志賀原子力発電所適合性審査資料
SK2-地058-01
2022年8月18日

志賀原子力発電所2号炉 敷地の地質・地質構造について

敷地内断層の活動性評価
(コメント回答)

2022年8月18日
北陸電力株式会社

・K-2 H-1.1-87孔 範囲B

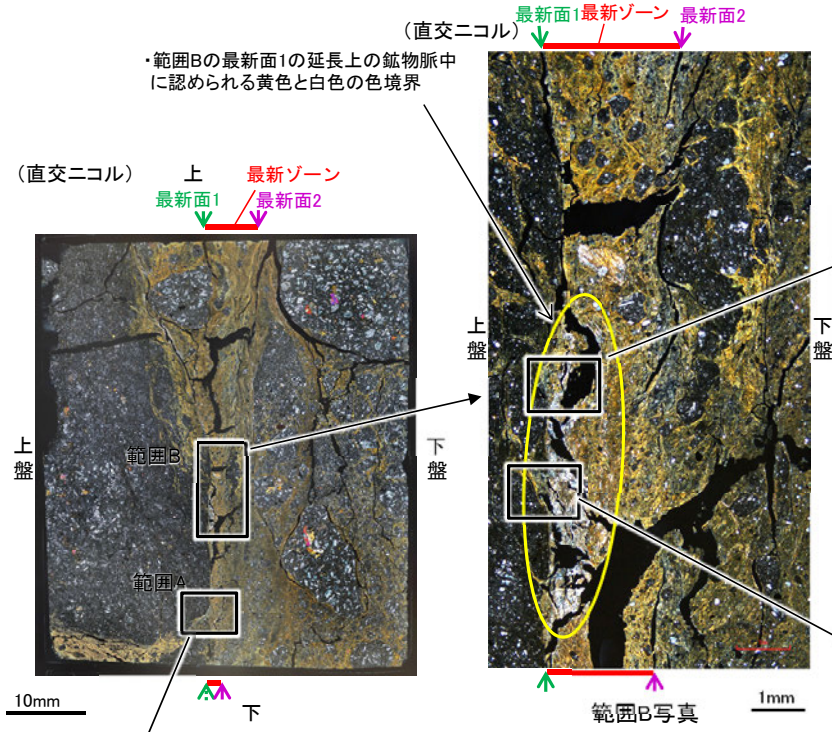
最新面1と鉱物脈の関係については範囲Aで評価しているが、範囲Bにおいて、最新面1の延長上の鉱物脈中に色境界があり、鉱物脈が明確に最新面1を横断しているか分かりづらい。

・黄色と灰色の粘土鉱物は、粘土鉱物の量の違いで干渉色が若干異なるものの、他の敷地内断層における薄片観察結果等を踏まえ、いずれもI/S混合層だと判断した。
・黄色と灰色の粘土鉱物(I/S混合層)の境界は凹凸し漸移的であり、せん断面や引きずりなどの変形は認められない。

・黄色の粘土鉱物(I/S混合層)と白色の粘土鉱物(セピオライト)の境界は凹凸し漸移的であり、せん断面や引きずりなどの変形は認められない。

・灰色の粘土鉱物(I/S混合層)と白色の粘土鉱物(セピオライト)の境界は凹凸し漸移的であり、せん断面や引きずりなどの変形は認められない。

・最新面1付近に分布する、黄色の粘土鉱物(I/S混合層)、灰色の粘土鉱物(I/S混合層)及び白色の粘土鉱物(セピオライト)の境界は、凹凸し漸移的であり、せん断面や引きずりなどの変形は認められない。

敷地内断層(S-1 H-6.7孔)

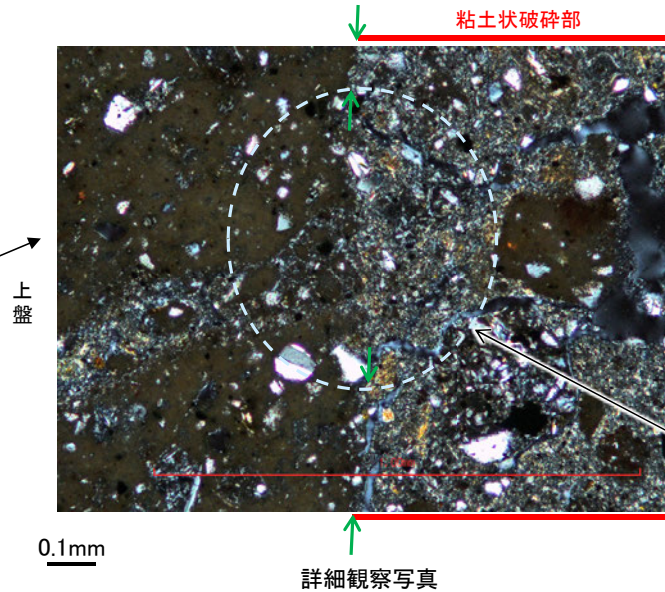
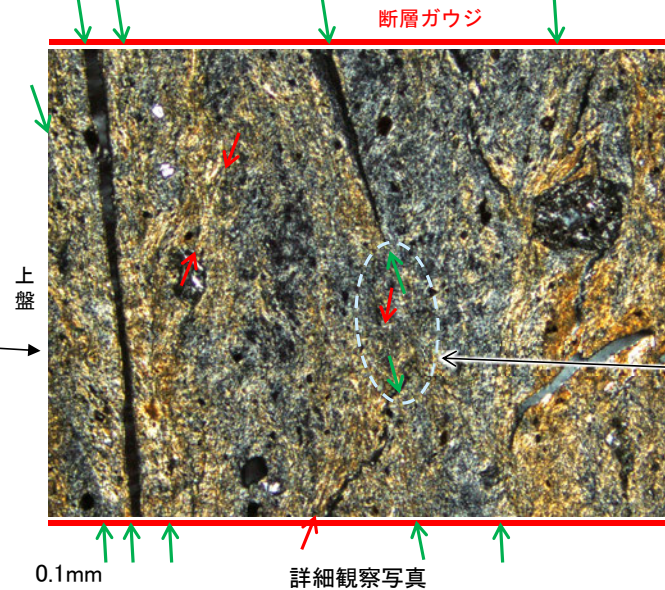
薄片観察における下記の点について、改めてデータを示した上で、敷地内断層と福浦断層の違いについてより詳細に説明すること。
 ・敷地内断層と同様、福浦断層においてもY面の不連続が認められる点。

【敷地内断層】
 ・Y面の不連続箇所の周辺にその他のY面は認められない。
 ・Y面は粘土鉱物(I/S混合層)により不連続となっている。

【福浦断層】
 ・Y面の不連続箇所の周辺に複数の連続的なY面が認められる。
 ・Y面はR1面により不連続となっている※。(不連続箇所の粘土鉱物(I/S混合層)に不明瞭ながらR1面が認められる。)

敷地内断層 (S-2・S-6 E-8.5-2孔)

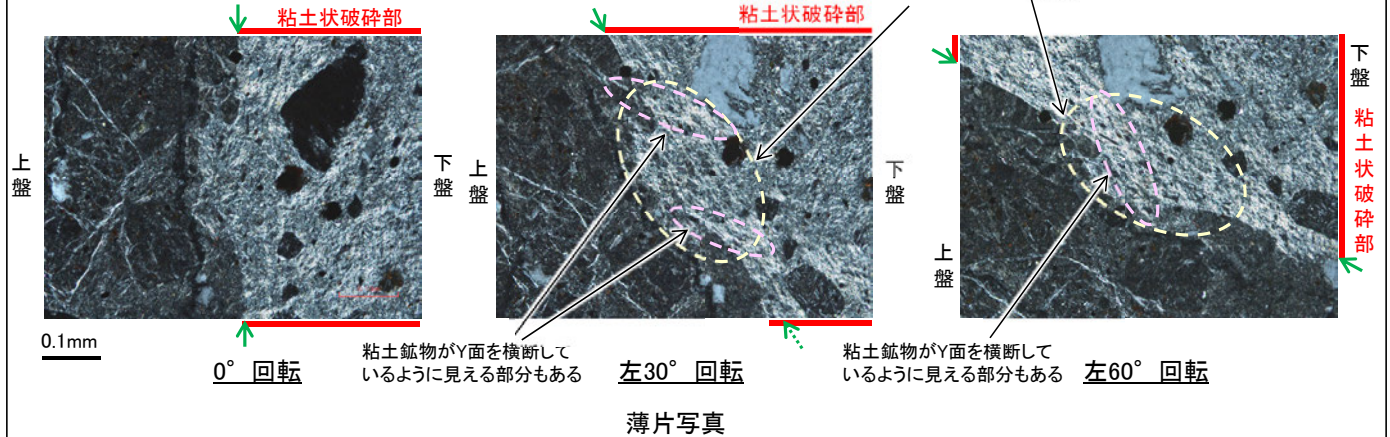
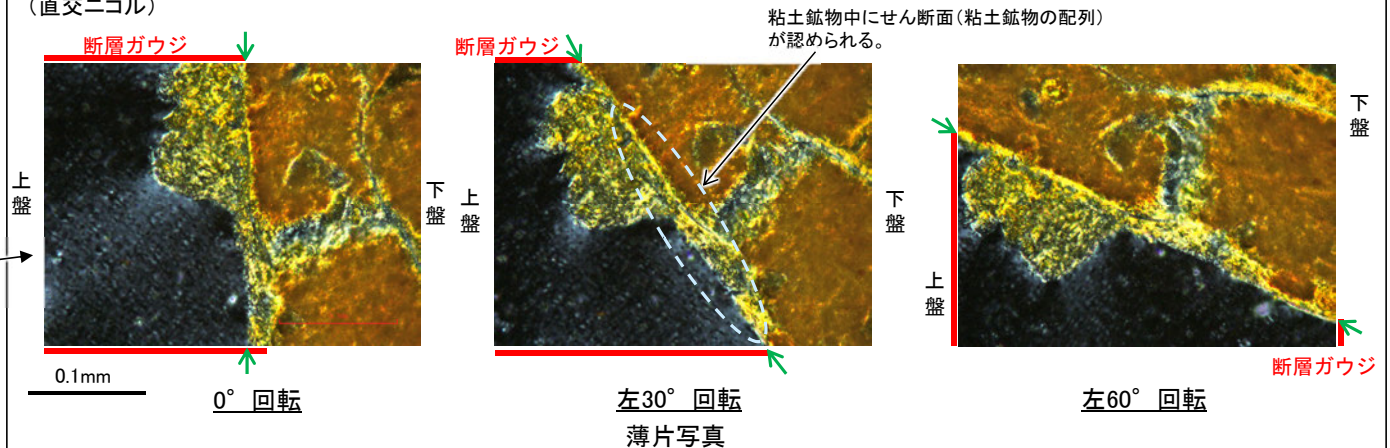
- 敷地内断層と同様、福浦断層においても粘土鉱物がY面を横断しているように見える点。

粘土鉱物が網目状に分布し、せん断面や引きずりなどの変形は認められない。

- ・Y面を横断する粘土鉱物にせん断面や引きずりなどの変形は認められない。

粘土鉱物中にせん断面(粘土鉱物の配列)が認められる。

- ・Y面を横断しているように見える箇所の粘土鉱物中にせん断面(粘土鉱物の配列)が認められる。

コメントNo.128

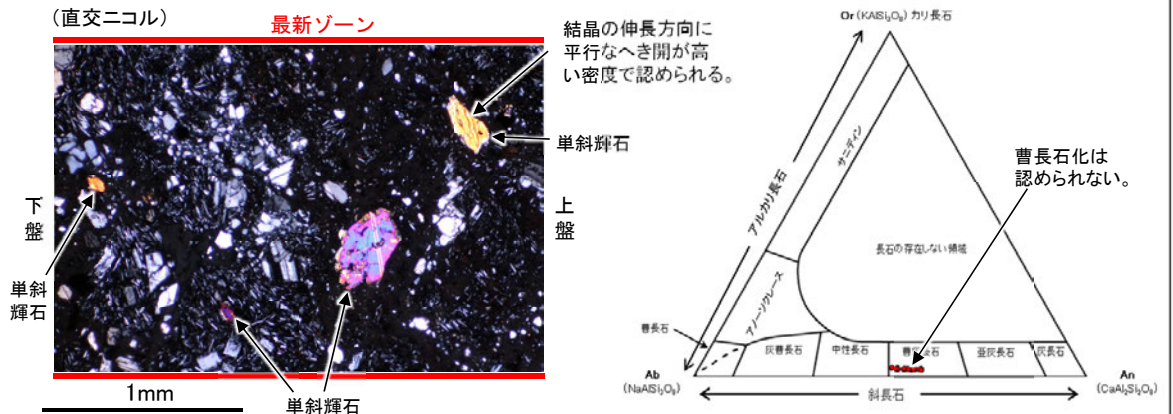
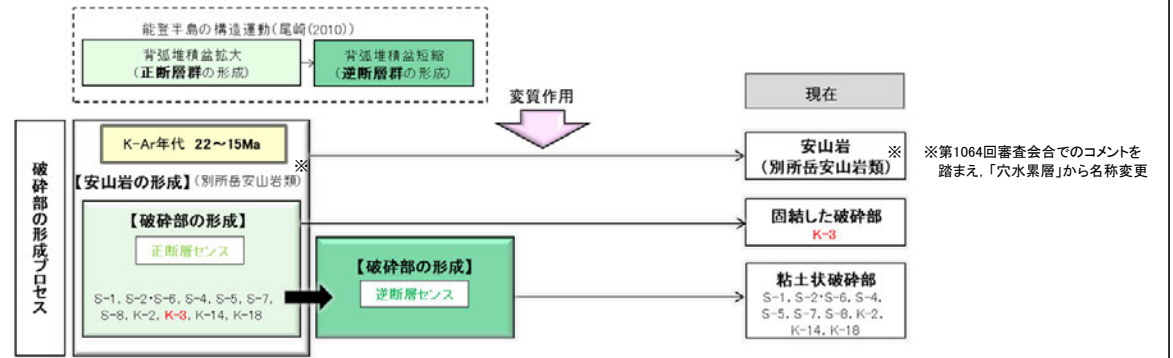
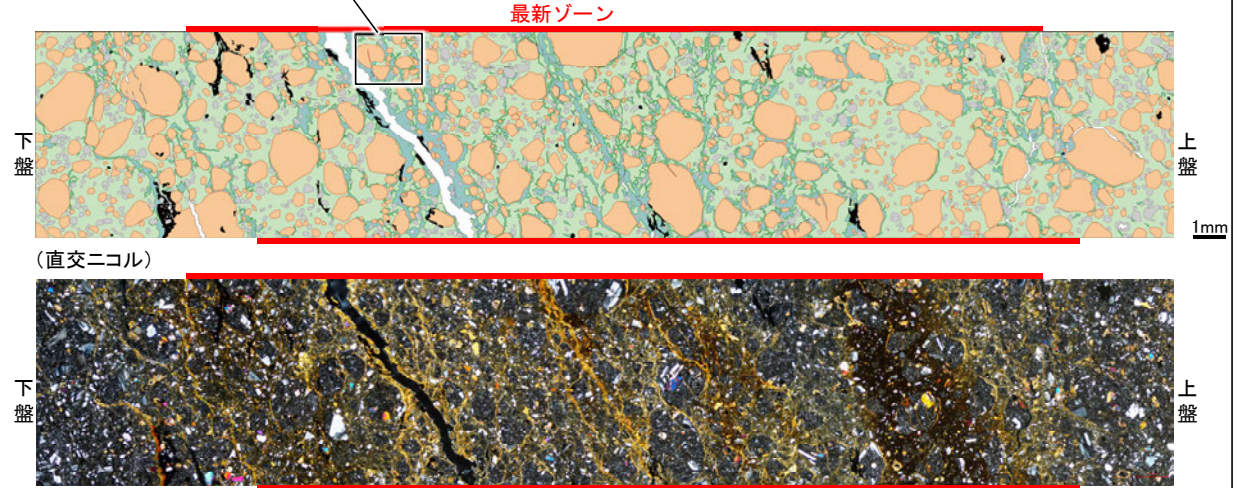
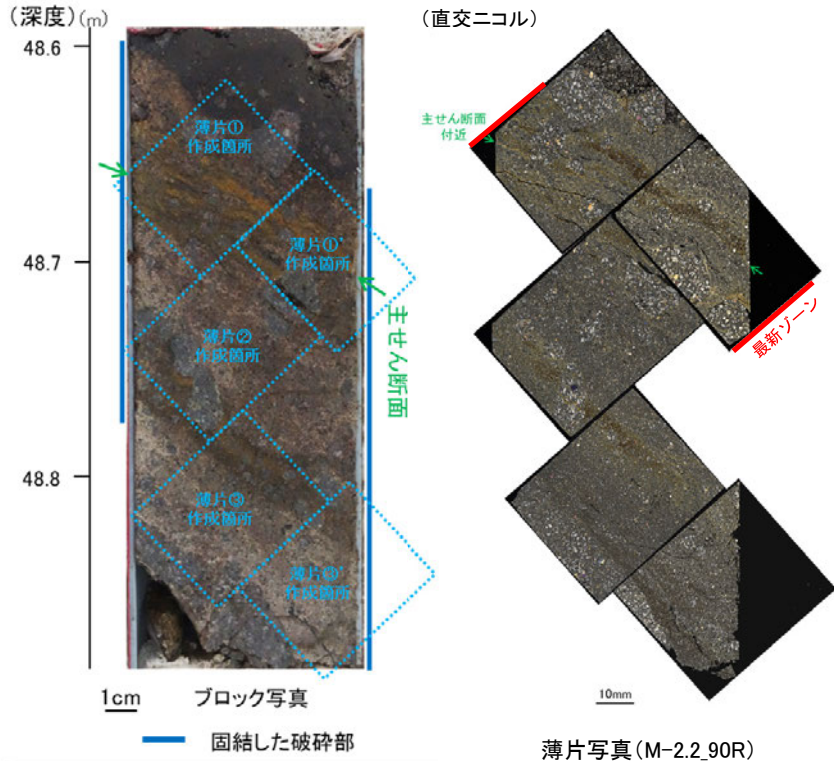
K-3については、他の評価対象断層と見た目や性状が異なることから、含まれる鉱物等の違いの有無等を明らかにした上で、形成環境等の検討結果も踏まえた評価について説明すること。

- ・K-3(N-2.3-1孔)の薄片で認められた高い干渉色を呈する鉱物の分析
⇒薄片観察, EPMA分析の結果, K-3以外の評価対象断層にも認められる単斜輝石であることを確認した。
- ・K-3の破砕部中の斜長石の曹長石化検討
⇒EPMA分析の結果, K-3以外の評価対象断層と同様に曹長石化は認められない。

・K-3とその他の評価対象断層は、同じような環境下で変質作用を受けている。

- ・正断層センスの固結した破砕部はいずれの評価対象断層にも認められるが、逆断層センスの粘土状破砕部はK-3には認められない。
- ・K-3以外の評価対象断層には、最新面が認められるが、K-3には直線性・連続性のよい面構造は認められない。

・形成プロセスに照らすと、いずれの評価対象断層も正断層センスの固結した破砕部形成までのプロセスは同じだが、K-3はその後の逆断層センスの断層活動がない。

・最新ゾーンには広く粘土鉱物(I/S混合層)が網目状に分布し、これらの粘土鉱物(I/S混合層)に変位・変形は認められない。また、微細な脈状の粘土鉱物(I/S混合層)が最新ゾーン中の岩片の縁辺から内部まで連続的に分布し、この粘土鉱物(I/S混合層)に礫の回転等による変位・変形は認められない。

・鉱物脈法(M-2.2孔)による評価の結果、K-3の最新活動はI/S混合層の生成以前であり、K-3に後期更新世以降の活動は認められない。
・また、固結した破砕部からなる最新ゾーンの形成環境から推定した活動性評価についても上記評価と整合する。

【詳細観察(範囲A, 最新面2)】

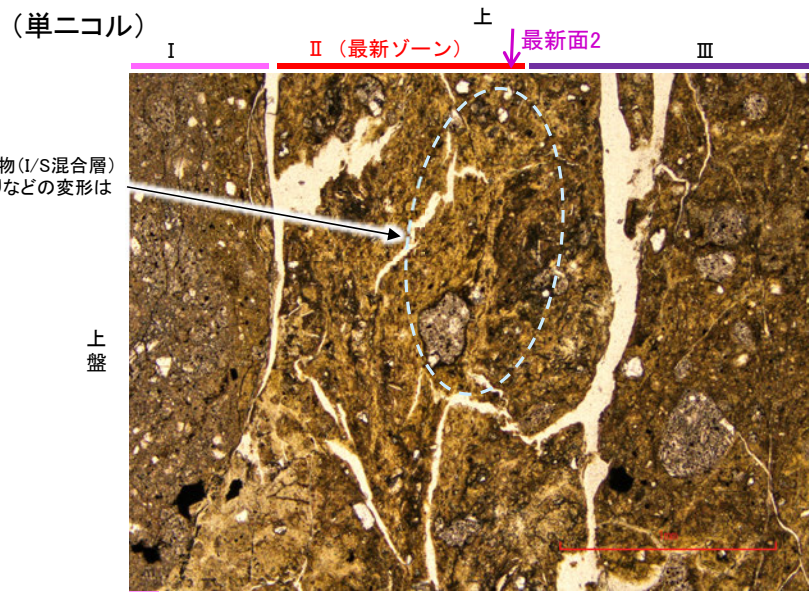
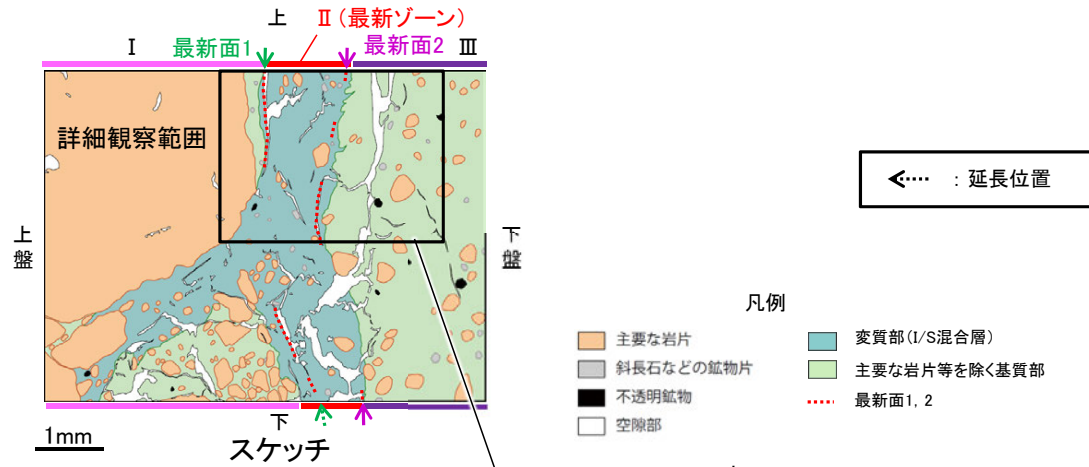
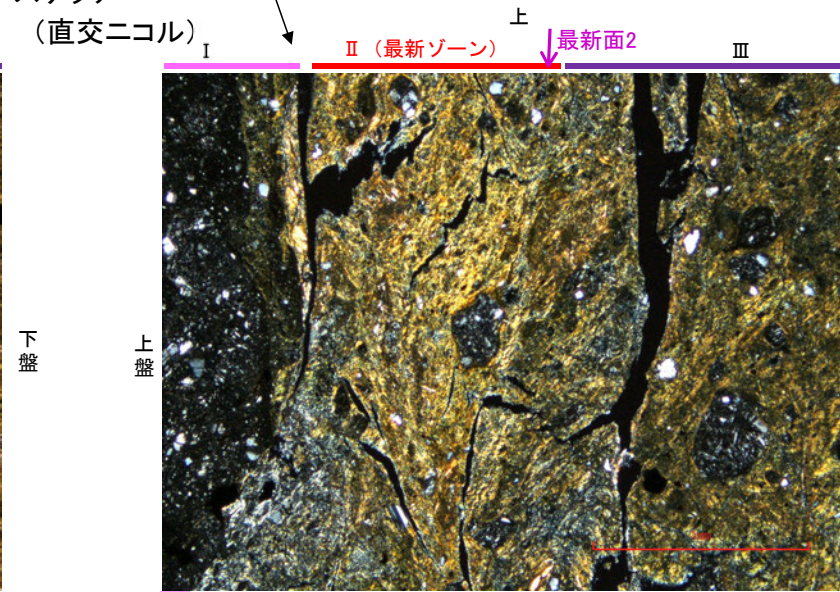
○ただし、現地調査における「断層の最新面が不明瞭になっているものもあり、鉱物脈が明瞭に横断しているようには見えない箇所がある」との指摘を踏まえ、**範囲Aの再観察を行った。**

○その結果、**鉱物脈が最新面を明瞭に横断していないと判断し、明瞭に最新面を横断する鉱物脈を確認するため、同一薄片の範囲Bにおいて追加の観察を実施した(次頁以降)。**
